Søknad om ferdigattest, gnr. 58, bnr. 188 – Karmsundsgata 7

Det søkes om ferdigattest for tiltak vedrørende bruksendring til treningscenter.

Figur 1. Godkjent situasjon

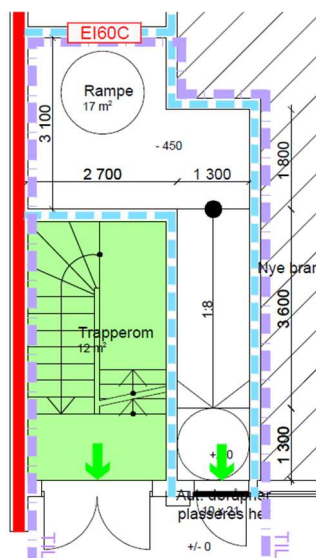
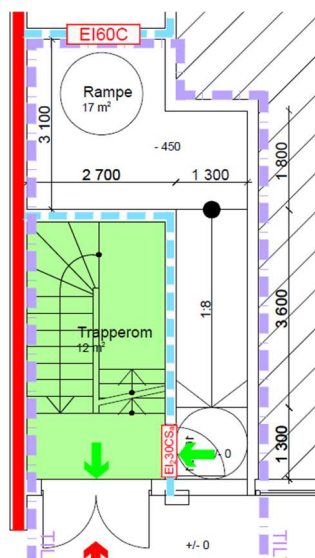
Vi har fått opplyst at det er gjort endringer i forhold til gitt tillatelse. Endring gjelder godkjent sidedør som er tatt ut av prosjektet, og ny dør mellom eksisterende trapperom og ny rampe er satt inn. Brannskille blir påvirket.

Det er ikke sendt inn søknad om endring for dette. Dersom kommunen ser saken annerledes enn ansvarlig søker og mener endringen er søknadspliktig, hører vi fra dere. Brannkonsept og brantegninger er oppdatert med ny endring.
